Gemeente Zandvoort

NOTA VAN OVERLEG / AMBTSHALVE WIJZIGINGEN

Voorontwerpbestemmingsplan
Brandweerkazerne

Registratienr: Z2010-004349

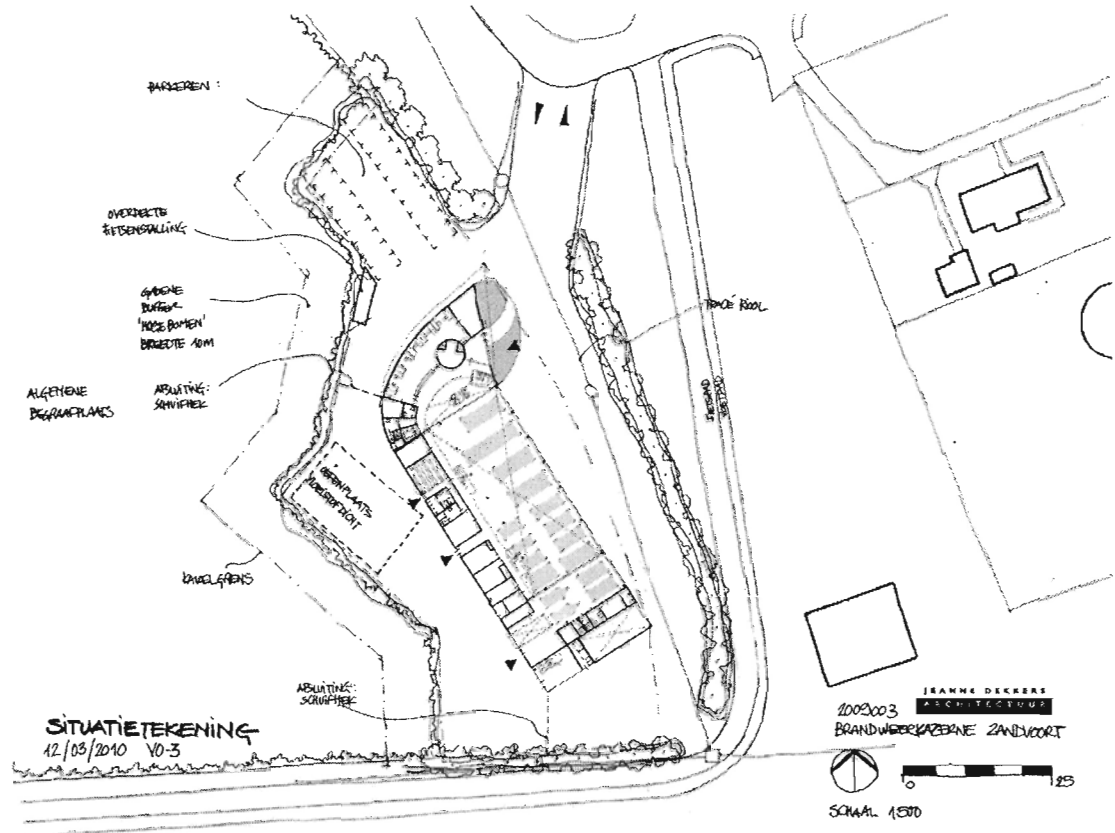
Pagina 8: situatietekening vervangen door een actuelere versie (zonder maatvoering) , zoals hieronder aangegeven.
